件名：成田国際空港第2TSR/TX局舎新築工事

質問 番号	図面番号	質 疑	回 答
		(共 通 事 項)	
1		(共通) 計画地までの入場ゲート位置は、南部貨物ゲート(正門、裏門)と考えて宜しいでしょうか。	宜しいです。
2	A-43	(共通) 入場ゲートから計画地までは大型車両(トレーラー含む)は通行可能と考え、搬入路(砂利道)の敷鉄板等養生は不要と考えて宜しいでしょうか。また否の場合、追加工事費用が発生すると考えて宜しいでしょうか。御指示ください。	宜しいです。
3		(共通) 工事作業車が入退場する際、講習者による先導車両の誘導は不要と考えて宜しいでしょうか。また必要ある場合、先導車両1台当たりに対する誘導台数に制限はないと考えて宜しいでしょうか。御指示ください。	先導車両の誘導は不要と考えて宜しいです。
4		(共通) 本案件は、空港制限区域外の工事と考えて宜しいでしょうか。否の場合、下記質疑に関してご教示ください。	宜しいです。
5		(共通) 工事関係者に対して、入管セキュリティ時の確認項目があれば御指示ください。 (金属探知機チェック、持込工具リストと数量の照合確認、液体物・残置物の照合確認等)	特にございません。
6		(共通) 入管セキュリティ時の確認作業がある場合、工事作業時間外に行うものと考えて宜しいでしょうか。御指示ください。	同上
7		(共通) 計画地の埋設物の有無が不明です。埋設物調査、埋設物が存置されていた場合の対策費及び工期延伸に伴う費用は別途と考えて宜しいでしょうか。御指示ください。	宜しいです。 協議の上、必要と判断された場合、設計変更の対象とします。
8		(共通) 大型工事車両(杭打機、杭、鉄骨等)は、工事作業時間外に搬出入可能と考えて宜しいでしょうか。また入退場に時間の制約があれば、御指示ください。	宜しいです。

名称	成田国際空港第2TSR/TX局舎新築工事
	各部詳細図(2)

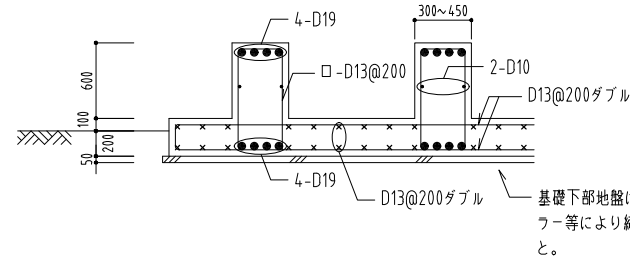
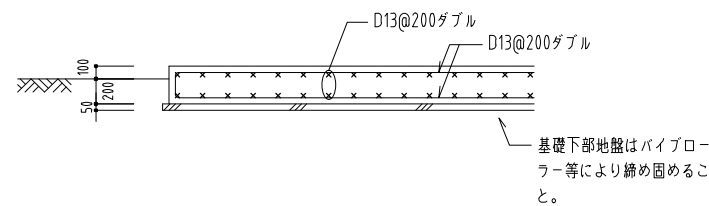
質問 番号	図面番号	質 疑	回 答
121	A-27 A-42 S-26	(A-27.42.S-26) 屋外室外機置場の機械基礎(1200×600×H600)の配筋等の詳細は、構造各部詳細図(2)の「地上設備基礎配筋詳細図(トーフ基礎形式)」に倣い、地業は図示の捨て コンクリートt=50mmに加えクラッシュランt=150mmと考えて宜しいでしょうか。御指示下さい。	屋外室外機置場の機械基礎(1200×600×H600)の配筋厚さ等の詳細は、「地上設備基礎配筋詳細図(ゲタ基礎形式)」として下さい。
122	A-27	(A-27) 屋外室外機置場の架台「H200×200×8×12」は溶融亜鉛メッキ仕上にSOP塗装と考えて宜しいでしょうか。御指示下さい。	SOP塗装は不要です。
		(設 備)	
123	E-02	(E-02) 電気設備の受変電及び電気引込工事において別途工事となっておりますが、試運転調整は仮設電源にて行い、幹線ケーブルをキュービクルに繋ぎこむ工事は別途工事を考えて宜しいでしょうか。御指示ください。	宜しいです。
124	M-09	(M-09) 給水設備において制水弁以降が本工事となっておりますが、制水弁への給水配管接続時期を御指示ください。	制水弁への給水本管配管接続時期は、現時点において決定していません。本管側の工事時期を含め、契約後の協議により接続時期を決定します。
